**2024\_CBS\_06164 Nieuw aanvullend reglement van de politie op het wegverkeer - gemeenteweg - Voormeers- nieuwe verkeersmaatregel(en) - Vaststelling**

**Voormeers  
Afschaffen rotonde**

Dossiernummer P-466549

DATUM	SCHAAL	PLAN	P FORMAAT
16/01/2024	1/250	2/3	A3

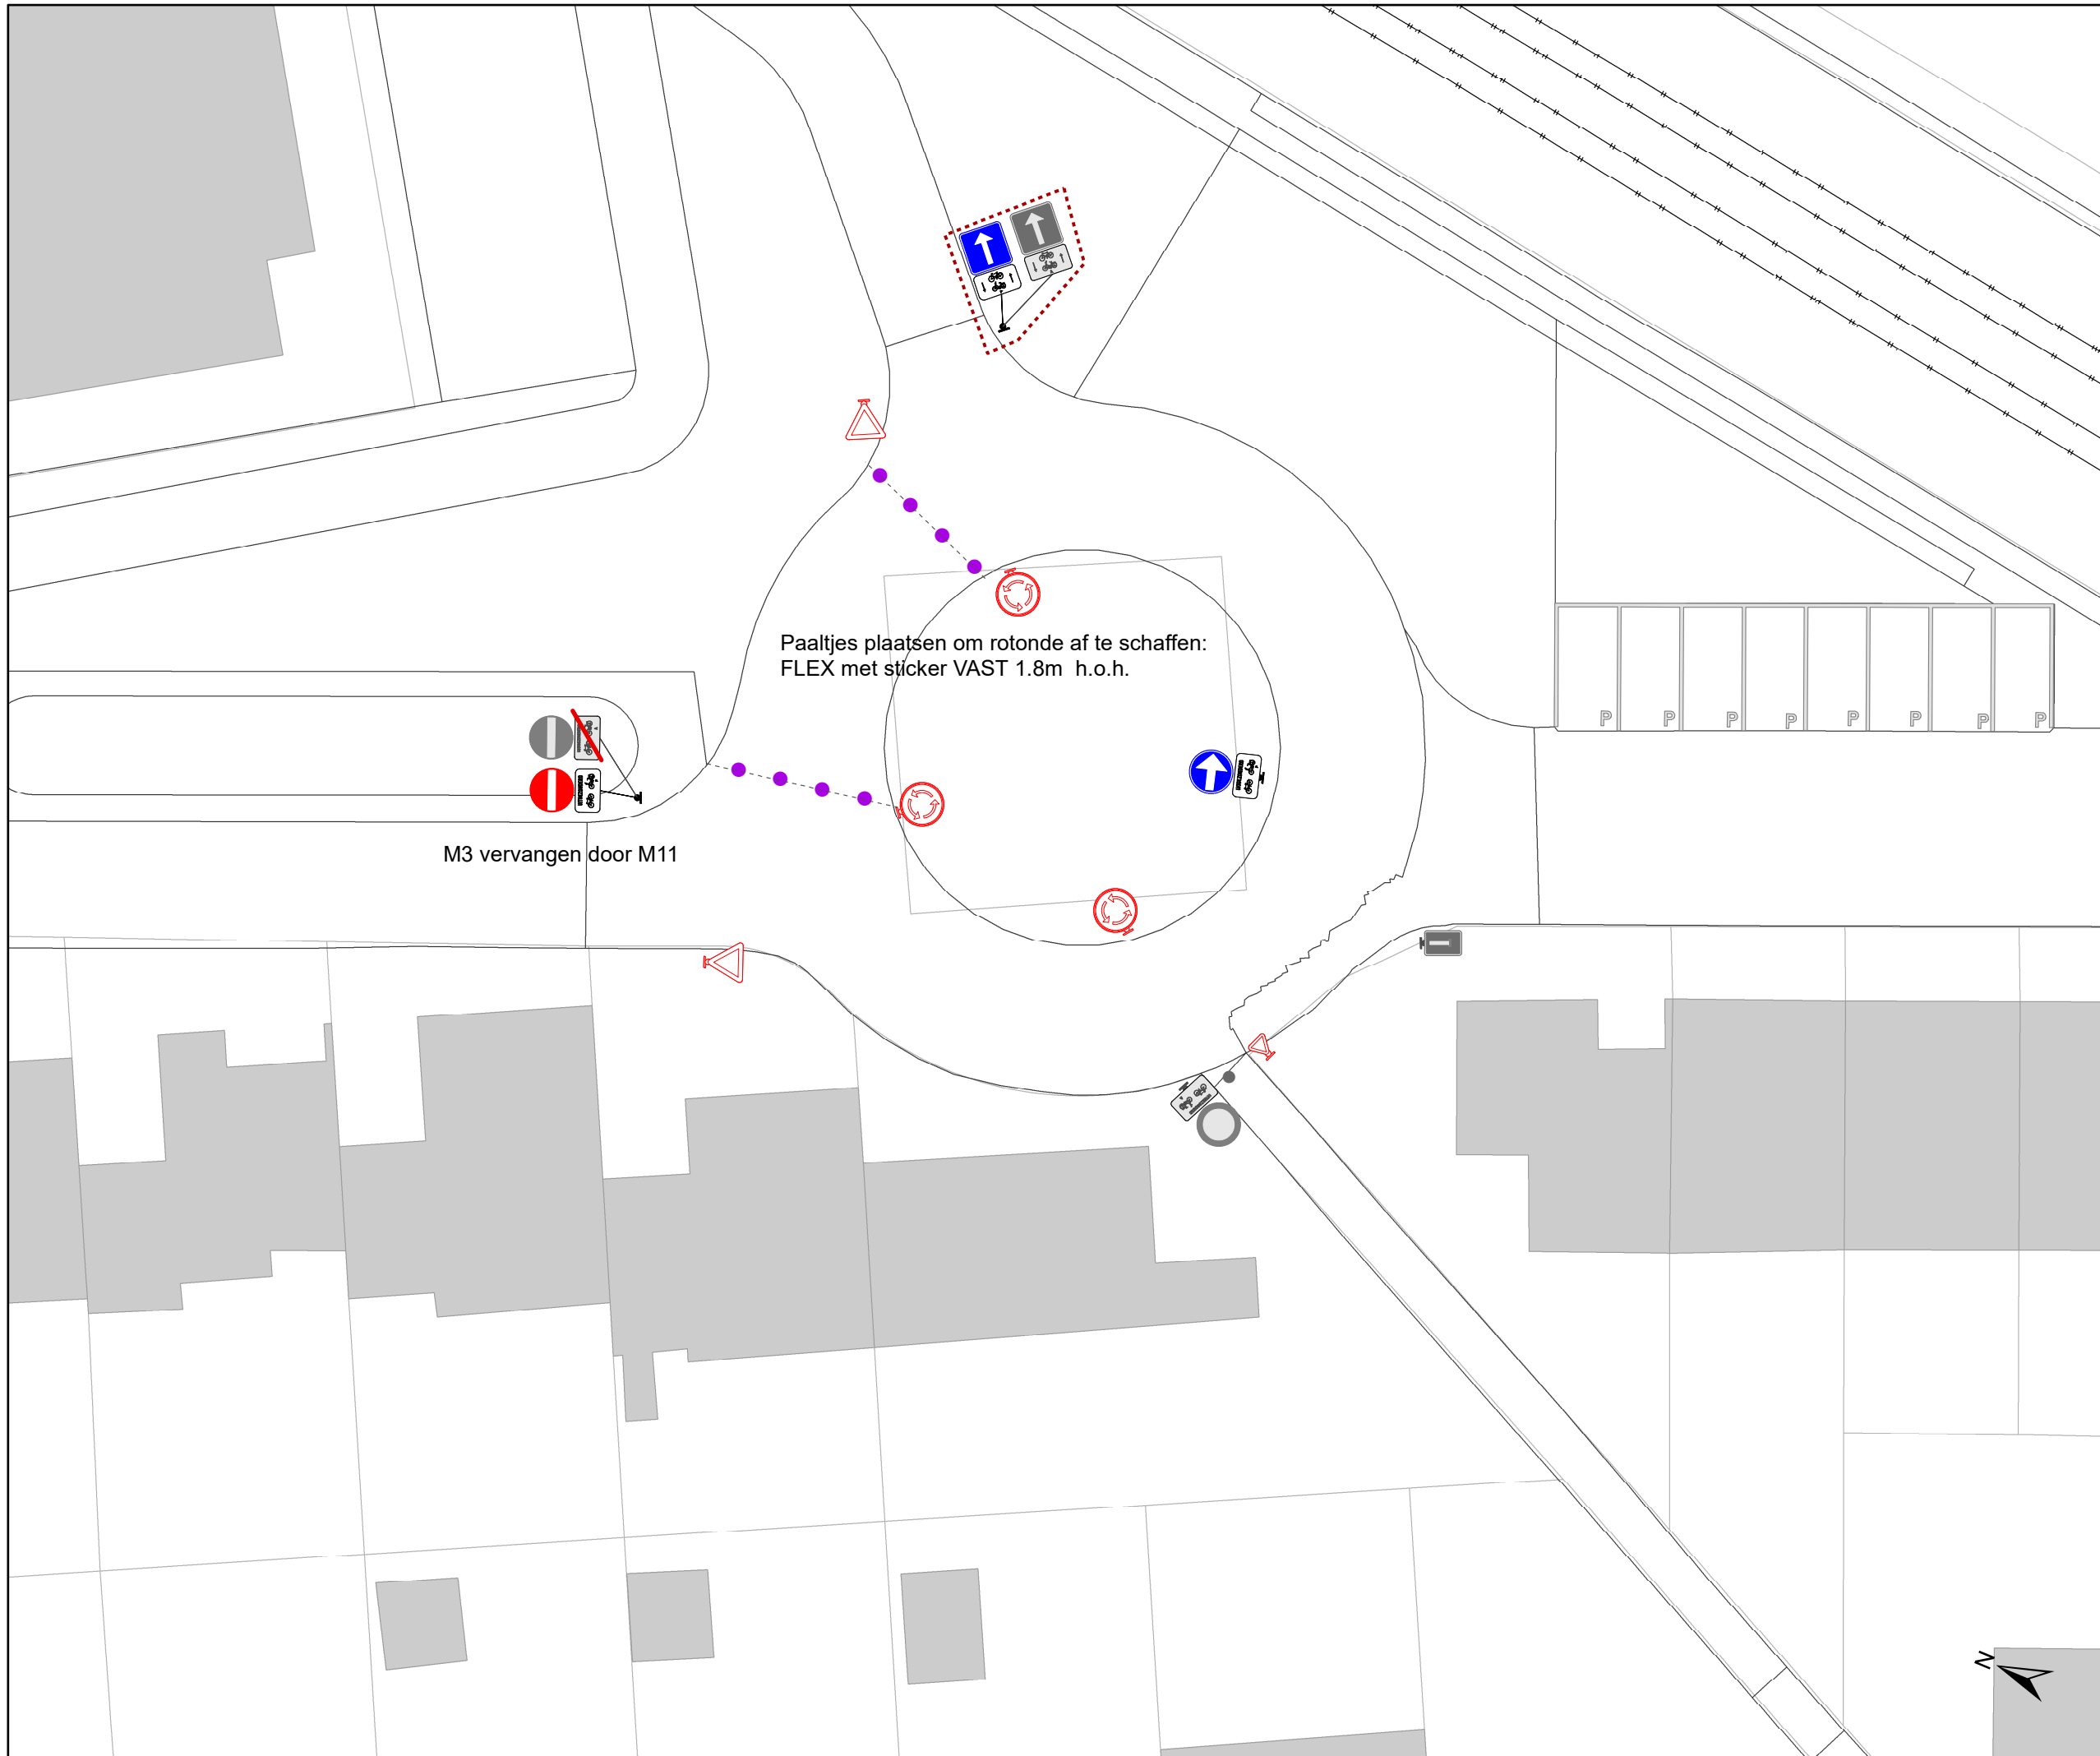
Letter "P" in ieder vak aanbrengen

M3 vervangen door M11

M5 vervangen door M17
